改善箇所説明図

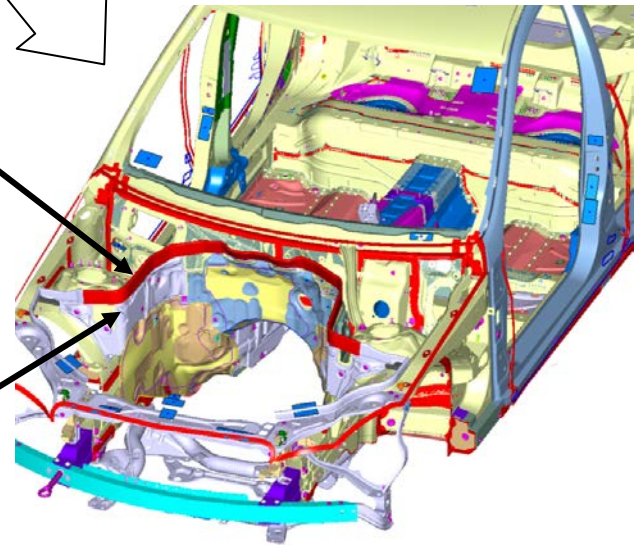
不具合発生箇所

エンジンルームにおいて、ラバーシールの隔壁への取付け作業が不適切なため、エンジンフードを開けた際にフードの裏面に付着し、隔壁から外れるものがある。そのため、そのままフードを閉じると、ラバーシールの一部がエンジンと隔壁の間に落ちて、最悪の場合、高温になった触媒に接触して火災に至るおそれがある。

注： は、追加して装着する部品を示す

全車両、隔壁に保持クランプを追加してラバーシールを装着しなおす。
